## Fagnotat

Vår referanse: PLAN-2022/20626-93  
Saksbehandler: Mari Laupsa  
Dato: 17.06.2024

## Forslag til detaljregulering er tilrådd vedteken Fana, Gnr. 12, Bnr. 303, Fantoftvegen, Reguleringsplan , Arealplan- ID 70420000

Figur 7: Avkøyrslsesituasjon. Blå piler er dagens situasjon. Rosa pil viser ny tilkomst som samlar avkøyrslse for fleire eigedomar.

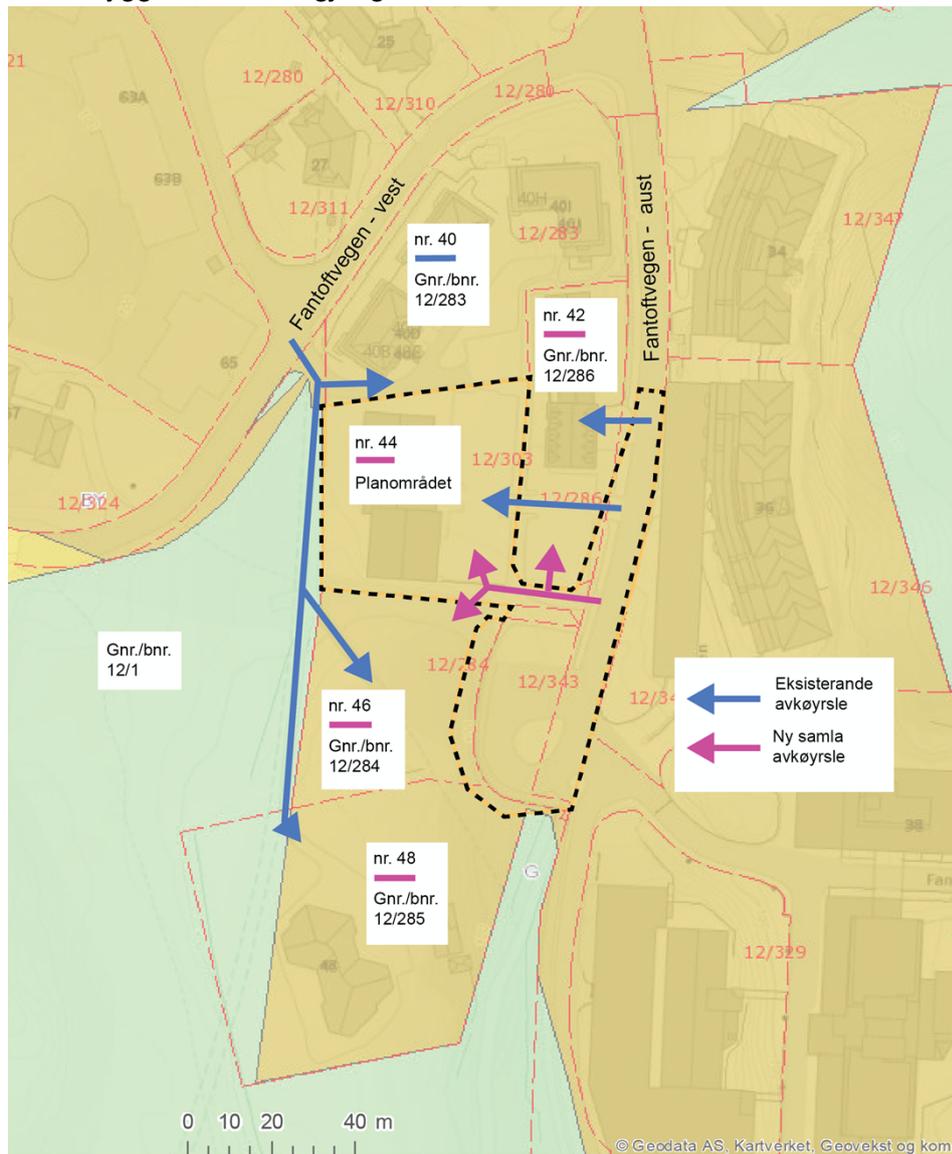
Naboegedom gbnr. 12/286, Fantoftvegen 42, er næringseigedom med avkøyrsløse frå Fantoftvegen. Planforslaget legg opp til at avkøyrsløse skal sanerast og tilkomst til planområdet og eigedomane 12/284, 285 og 286 vert samla i ny avkøyrsløse i sør (figur 7).

Føresegn 3.3.3.3 sikrar at tilkomstveg (felt f\_V) er *felles* for alle eigedomar som skal knytast til ny avkøyrsløse. Avkøyrsløse i plankart og føresegn om felles tilkomst erstattar ikkje naudsynte privatrettslege avklaringar.

Figur 9: Illustrasjonsplanen viser areal som grensar til turveg i vest som grøntområde. Plankartet viser same areal markert med raudt omriss, som Plan- og bygningsetaten ynskjer regulert til grøntformål.

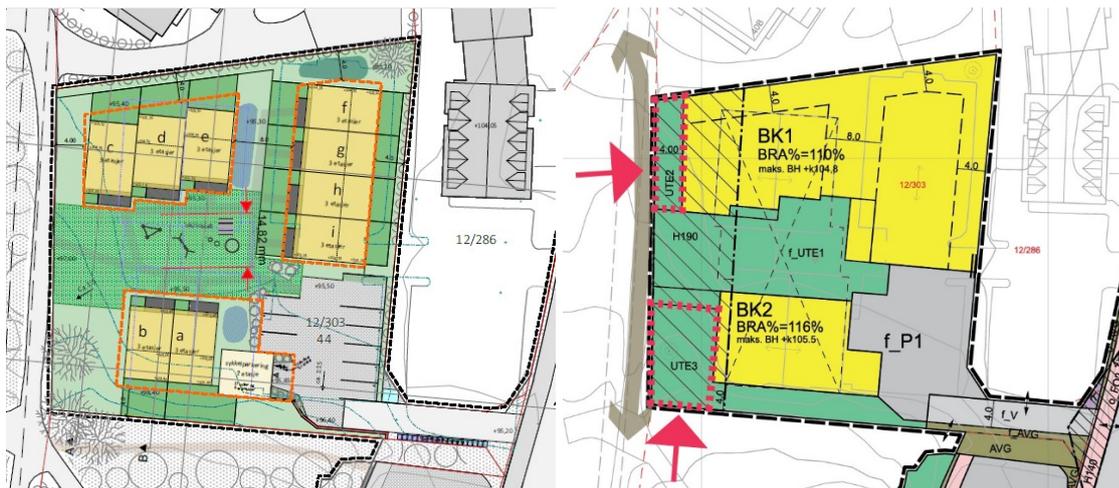
Den private grusvegen langs planområdet i vest er omtala av naboar som mykje brukt tilkomst til det større turområdet. Plan- og bygningsetaten har tilrådd at vestleg del av uteareala i planforslaget (UTE2 og deler av UTE3) vert regulert til felles grøntformål, slik at samhengenen til friområdet vert vidareført og at tiltak innanfor planområdet ikkje vert opplevd som privatiserande for brukarane av turvegen. At arealet vert regulert med grøntformål vil ikkje vera til hinder for bruk av arealet til leik og opphald. At arealet er felles vil si at det må vere i sameiget sitt felleseige som eit fellesområde, og dermed ikkje kan bli nytta i private hage.

Illustrasjonsplanen viser areal ved vestfasadane til hus c (UTE2 i plankartet) og hus b (deler av UTE3 i plankartet) er tenkt til grøntareal, merka med ljøs grøn farge i figur 10. Private hagar er vist i mørkare grøn farge. Illustrasjonsplanen er i tråd med plan- og bygningsetaten si tilråding. I plankartet derimot er UTE2 og UTE3 ikkje avsett med eigarform *felles*. Illustrasjonsplanen samsvarar såleis ikkje med plankartet.

Føresegn 3.1.3.2 seier UTE2 og UTE3 skal opprettholdes som grønn buffer mot grusveien/turveien i vest. I referat frå merknadsmøte etter offentlig ettersyn datert vert UTE2 og UTE3 omtala som private hageareal, noko som ikkje samsvarar med illustrasjonsplanen.

Plan- og bygningsetaten er ikkje overtydde om at føresegna er beste måte å sikra ålmenne interesser på. Vi vurderer at beste måten å sikre tilpassing av tiltak etter planforslaget, med framleis bruk av turveg og det større friluftområde, er at området blir vidareført som felles grøntareal, i staden for at det vert opna for bruk av arealet som privat hage. Vi viser til Miljødirektoratet sin rettleiar for grønstruktur i by:

For å sikre allmenne interesser til friluftsområde og bruk av turveg tilrår plan- og bygningsetaten at UTE2 og UTE3 vert regulert med eigarform *felles* i plankartet, med tilhøyrande endringar i føresegna. Dette vil sikre at plankart og føresegner samsvarar med illustrasjonsplan, og vil betre sikre intensjonen om ein grøn buffer mot eit større natur- og friluftsområde.

1. I medhald av plan- og bygningsloven §§ 12-12, jf. 12-11, vert følgande forslag til detaljregulering vedteke:
  - a. Fana, Gnr. 12, Bnr. 303, Fantoftvegen, Reguleringsplan , arealplan-ID 70420000 vist på plankart, sist datert 30.08.2023
  - b. Tilhøyrande reguleringsføresegner, sist datert 24.05.2024
2. med følgande endringar:
  - a. Felta UTE2 og UTE3 vert regulert med eigarform *felles*. Nemning i plankart endrast til f\_UTE2 og f\_UTE3.

- b. Føresegn 3.2.7.1 endrast frå «*f\_UTE1 er felles for BK1 og BK2. Det skal sikres sti fra f\_UTE1 til veg i vest.*» til «*f\_UTE1, f\_UTE2 og f\_UTE3 er felles for BK1 og BK2. Det skal sikres sti fra f\_UTE1 til veg i vest.*»
- c. Feltnamn i føresegn 3.2.7.2 oppdaterast frå «*UTE2 og UTE3 skal opprettholdes som grønn buffer mot grusveien/turveien i vest*» til «*f\_UTE2 og f\_UTE3 skal opprettholdes som grønn buffer mot grusveien/turveien i vest*»
- d. Før kunngjering må plankart og reguleringsføresegner rettast i samsvar med bystyret sitt vedtak.
